COMMESSA N°	RICH.P0024911.21-3
COMMITTENTE	Comune di Bologna
OGGETTO	Realizzazione della seconda linea tranviaria di Bologna (tratto nord Linea Verde).
INCARICO	Verifica del progetto definitivo

RED n°	16		Ruolo	Società	Nome e Cognome	Firma	Controdeduzioni Progettisti / Determinazioni	
data	Rev.00	20/11/2023	Ispettore	Italcertifer S.p.A.	Matteo Carbonari		Data e firma Progettista (7)	Data e firma RUP o Stazione Appaltante (7)
	Rev.01	29/01/2024						
	Rev.02	01/02/2024	Coordinatore d'intervento	RINA Check S.r.l.	Lucia Venanti			
	Rev.03	05/03/2024						
Progetto (1)	armamento							
L'attività è stata effettuata in accordo all'istruzione IS-IBD-LLP-01 e utilizzando le check lists di riferimento per il livello progettuale oggetto di ispezione in essa richiamate

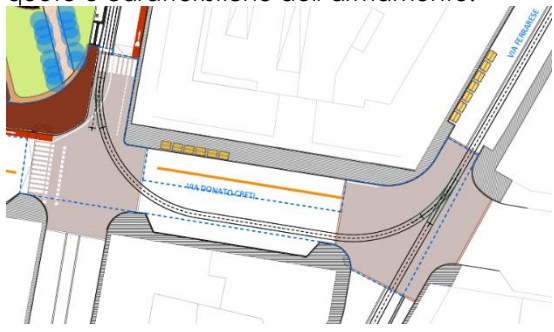
3	<Giunti di dilatazione>	nc	La planimetria verrà	Proposta esaustiva	Si veda sopra			Preso atto delle	nc *

<ul style="list-style-type: none">• <u>AP.ARM.022</u> (art. 413/412): Nel computo è prevista la posa di n. 4 giunti in corrispondenza del ponte Navile. Tale aspetto non è riportato nella <i>planimetria B381C-D-X00-ARM-XXX-PP-14-A</i> o descritto nella <i>Relazione Tecnica Sottosistema Armamento B381C-D-X00-ARM-XXX-RT-01-A</i>. Occorre adeguare il computo o aggiornare gli elaborati di armamento.		aggiornata con l'indicazione dei giunti					determinazioni assunte in sede di contraddittorio, il rilievo sarà da prendere in carico e risolvere nella successiva fase di progettazione esecutiva	
				4	<Tratta Sant'Anna - Shakespeare (SpCat 27)> Alcune voci che compongono il computo della tratta non risultano coerenti con le misure e tipologie di armamento riscontrabili nella planimetria B381C-D-X00-ARM-XXX-PP-12-A. A titolo di esempio si riportano le principali voci: <ul style="list-style-type: none">• <u>AP.ARM.002</u> (art. 269/53): Le quantità riportate sul computo per l'armamento tipo L2 del binario pari, per complessivi 246,83 mbs, non coincidono con quanto presente nella planimetria suddetta. Da questa risultano circa 176,24 mbs della tipologia L0 sul binario pari.• <u>AP.ARM.005</u> (art. 297/54): Le progressive riportate sul computo per l'armamento tipo Lp, per complessivi 330,68 mbs, non coincidono con quanto presente nella planimetria suddetta. Da questa risultano circa 345 mbs della tipologia Lp.• <u>AP.ARM.001</u> (art. 396/395): Le progressive riportate sul computo per l'armamento tipo L0, per complessivi 121,99 mbs, non coincidono con quanto presente nella planimetria suddetta. Da questa risultano circa 79,64 mbs della tipologia L0.	nc	Il computo è stato aggiornato rispetto all'ultima release del tracciato scaturita a seguito della c.d.s. Gli elaborati grafici e di computo verranno resi comunque coerenti.	Proposta esaustiva	Si veda sopra			Preso atto delle determinazioni assunte in sede di contraddittorio, il rilievo sarà da prendere in carico e risolvere nella successiva fase di progettazione esecutiva	nc *

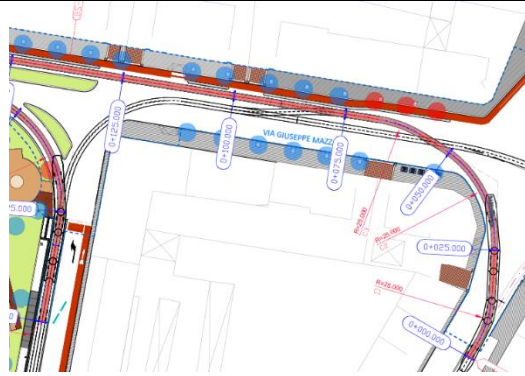
6	<Rimessa veicoli tranviari "Shakespeare" (SpCat 32)> Misure e tipologia di armamento non riscontrabili, in quanto la planimetria B381C-D-X00-ARM-XXX-PP-13-A non riporta alcun dettaglio sia per il deposito che per il binario di collegamento.	nc	Il computo è stato aggiornato rispetto all'ultima release del tracciato scaturita a seguito della c.d.s. Gli elaborati grafici e di computo verranno resi comunque coerenti.	Proposta esaustiva	Si veda sopra			Preso atto delle determinazioni assunte in sede di contraddittorio, il rilievo sarà da prendere in carico e risolvere nella successiva fase di progettazione esecutiva	nc *
				7	<Tratta Via Indipendenza - P.zza dell'Unità	nc	Il computo è stato	Proposta esaustiva	Si veda sopra			Preso atto delle	nc *

(SpCat 4)> Misure e tipologia di armamento non riscontrabili, in quanto la planimetria B381C-D-X00-ARM-XXX-PP-03-A non riporta alcun dettaglio (Vedere anche rilievo B.0250.3). Non risulta chiaro quanto afferente alla linea Rossa e quanto previsto in progetto per la linea Verde. A titolo di esempio si riportano le principali voci: <ul style="list-style-type: none"> - <u>AP.ARM.018</u> (art. 382/381): quantità non riscontrabili. - <u>AP.ARM.019</u> (art. 398/397): quantità non riscontrabili. - <u>AP.ARM.013</u> (art. 245/11): quantità non riscontrabili. 		aggiornato rispetto all'ultima release del tracciato scaturita a seguito della c.d.s. Gli elaborati grafici e di computo verranno resi comunque coerenti.					determinazioni assunte in sede di contraddittorio, il rilievo sarà da prendere in carico e risolvere nella successiva fase di progettazione esecutiva	
				8	<Tratta Bassanelli - Saliceto (SpCat 11)> Alcune voci che compongono il computo della tratta non risultano coerenti con le misure e tipologie di armamento riscontrabili nelle planimetrie B381C-D-X00-ARM-XXX-PP-05-A e B381C-D-X00-ARM-XXX-PP-06-A. A titolo di esempio si riportano le principali voci: <ul style="list-style-type: none"> • <u>AP.ARM.013</u> (art. 321/78): Le quantità riportate sul computo per l'armamento tipo L2 del binario pari, per complessivi 52,46 mbs, non coincidono con quanto presente nella planimetria suddetta. Da questa risultano circa 118,45 mbs della tipologia L0 sul binario pari. • <u>AP.ARM.002</u> (art. 374/257): Le quantità riportate sul computo per l'armamento tipo L2 del binario pari, per complessivi 52,46 mbs, non coincidono con quanto presente nella planimetria suddetta. Da questa risultano circa 118,45 mbs della tipologia L2 sul binario pari. • <u>AP.ARM.008</u> (art. 322/79): Nel computo è conteggiata 1 comunicazione semplice L0 alla progressiva 1+435, che non trova riscontro nella planimetria B381C-D-X00-ARM-XXX-PP-06-A. È necessario adeguare il computo o aggiornare l'elaborato di armamento. 	nc	Il computo è stato aggiornato rispetto all'ultima release del tracciato scaturita a seguito della c.d.s. Gli elaborati grafici e di computo verranno resi comunque coerenti.	Proposta esaustiva	Si veda sopra			Preso atto delle determinazioni assunte in sede di contraddittorio, il rilievo sarà da prendere in carico e risolvere nella successiva fase di progettazione esecutiva	nc *
